改善箇所説明図

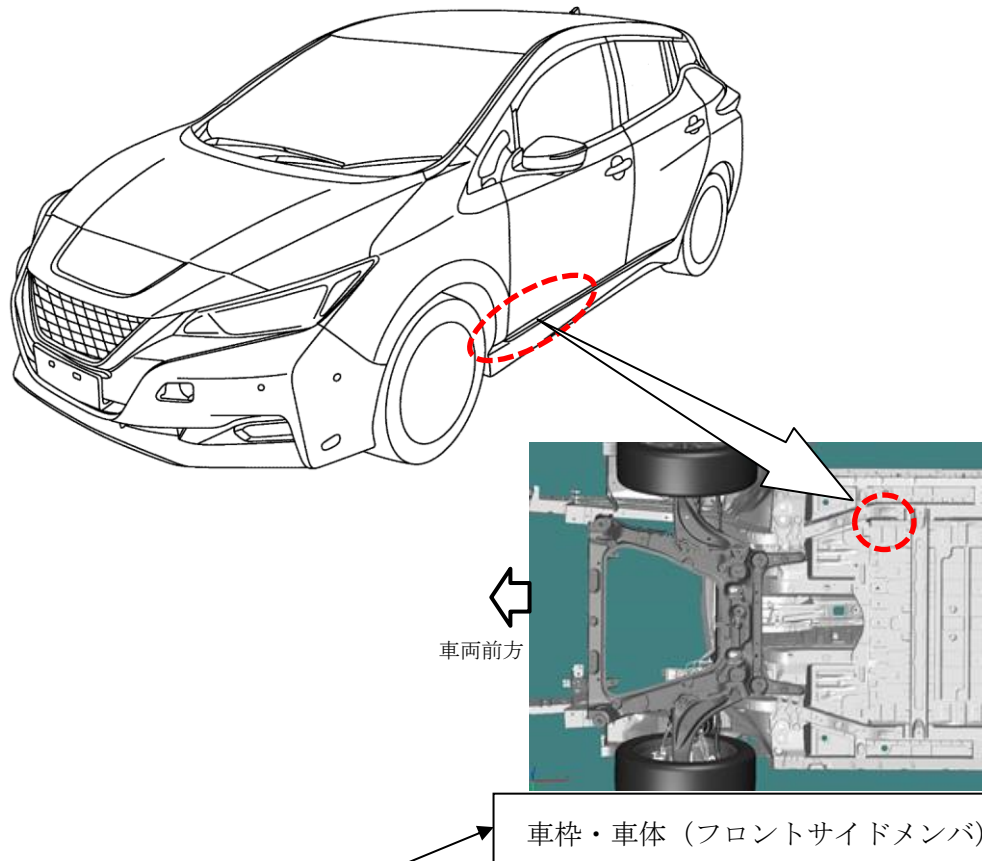
基準不適合発生箇所

助手席側フロントサイドメンバにおいて、製造設備不良により部品に亀裂が入ったものがある。このため、使用過程において亀裂が進展し、サイドメンバの強度が低くなり、最悪の場合、前方車両衝突の際に乗員空間を確保するための車体強度が足りず、乗員に危害を与えるおそれがある。

改善の内容

車両の当該部を点検し、亀裂が発見された場合は車両交換を実施する。

識別：銀色のシールをモデルナンバープレートの右横に貼り付ける。
